STELLUNGNAHME

LANDKREIS
KONSTANZ

Anlage 2 zu Vorlage 2023/001

Stellungnahme der Verwaltung zu wesentlichen Beanstandungen (Randnummern „A“) im Bericht der Gemeindeprüfanstalt BW zur Prüfung der Bauausgaben des Landkreises Konstanz 2016 bis 2020

PLAN : Detailquerschnitt Gasrigole

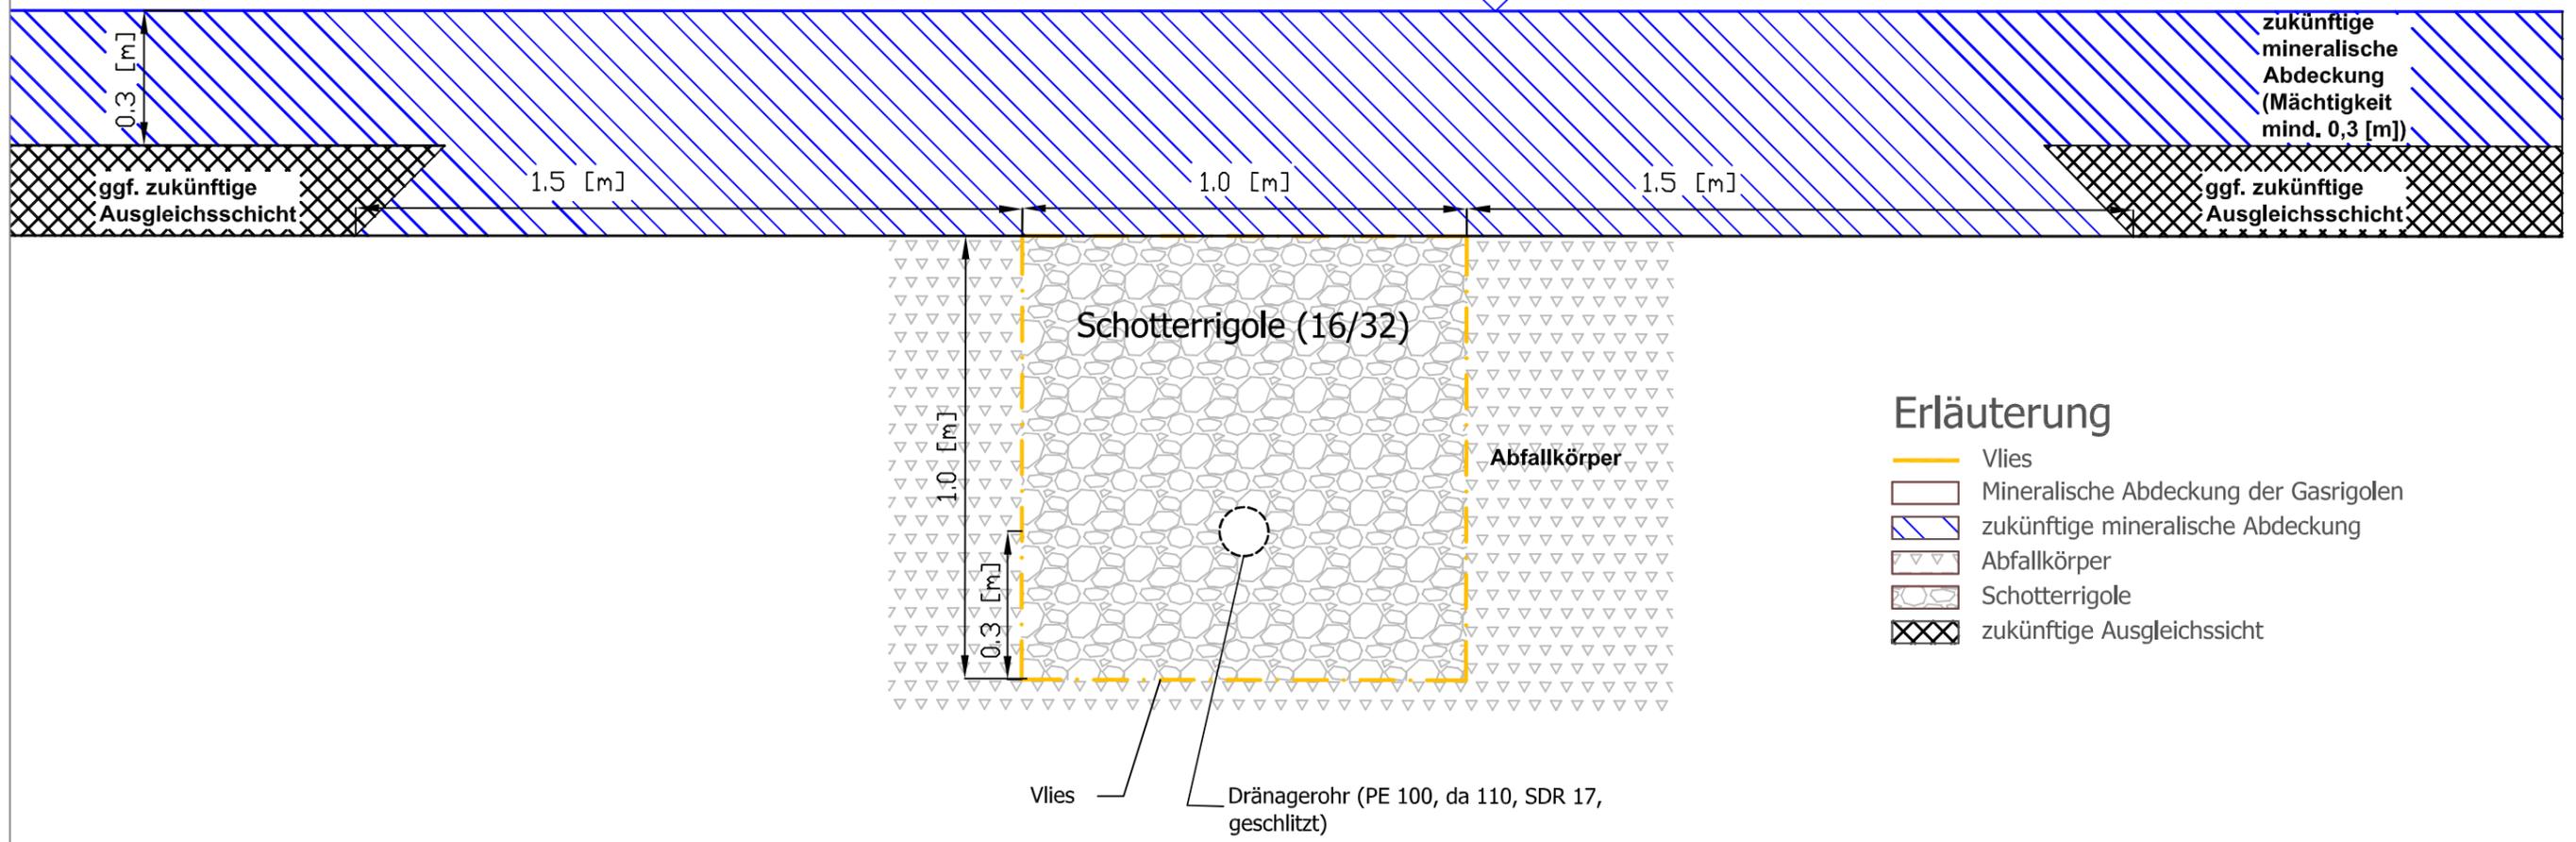
Anhand der unter der Pos. 1.2.3.30 abgerechneten Rigolenlänge von 1.003,12 m und mit der in den Ausführungsplänen vorgegebenen Querschnittsabmessung der Rigolen von 1,00 m x 1,00 m wurde die zur Abrechnung gebrachte Fläche von 4.012,38 m² (1.003,12 m x 4 x 1,00 m) rechnerisch ermittelt. Die Liefermenge an Bauvlies wurde in den Unterlagen zur Schlussrechnung mit einer Fotodokumentation – „Gaserfassung Deponie Konstanz Dorfweier - geliefertes Material“ – belegt. Hiernach wurden sieben Rollen des Bauvlieses angeliefert. Nach der den Schlussrechnungsunterlagen beigefügten Produktbeschreibung, mit welcher die im Leistungsverzeichnis festgelegten

Anforderungen an das Material nachgewiesen wurden, befanden sich auf einer Lieferrolle insgesamt 500,00 m² (5,00 m x 100,00 m). Die mit der Fotodokumentation belegte Liefermenge von 3.500,00 m² stand somit im Gegensatz zu der abgerechneten Fläche von 4.012,48 m². Gemäß weiterer photographischer Dokumentationen wurden die Grabenbreiten und Grabentiefen geringer als die lt. der Planung vorgegebenen Querschnittsmaße von 1,00 m x 1,00 m ausgeführt. Eine Plausibilitätsprüfung konnte im Verlauf der überörtlichen Prüfung nicht durchgeführt werden, da die Ausschreibung der Erdarbeiten zur Herstellung der Gräben VOB widrig nach Laufmeter (m) erfolgte. Anhand weiterer Fotodokumentationen war ersichtlich, dass im Vergleich mit den Dimensionen der in den Gräben verlegten Rohre eher mit Querschnittsmaßen von rd. 0,60 m x 0,60 m auszugehen ist. Somit wäre mit den Maßen von 0,60 m x 0,60 m die nachgewiesene Liefermenge von 3.500,00 m² an Bauvlies für die abgerechnete Grabenlänge von 1.003,12 m ausreichend. Mit den gelieferten sieben Rollen und den Liefermaßen von 5,00 m x 100,00 m konnte insgesamt eine Rigolenlänge von 1.400,00 m mit dem Querschnittsmaß von 0,625 m ausgekleidet werden. 1 Vorbehaltlich anderer Nachweise ergibt sich aus dem zuvor festgestellten Sachverhalten folgende Überzahlung:

$$4.012,48 \text{ m}^2 - (1.003,12 \text{ m} \times 4 \times 0,625 \text{ m}) \times 3,44 \text{ EUR/m}^2 \times 1,19 = 6.159,56 \text{ EUR}$$

Zur Grabenabmessung: auf Seite 17 der Fotodokumentation sind relativ schmale Gräben zu erkennen; es handelt sich hier um **Vollrohrgräben**. Entsprechend ist bei diesen Gräben der Einbau einer in Vlies eingeschlagenen Kiespackung nicht erforderlich und wurde auch nicht ausgeführt – es wurde nur das bautechnisch zur Verlegung der Rohre notwendige Material ausgehoben.
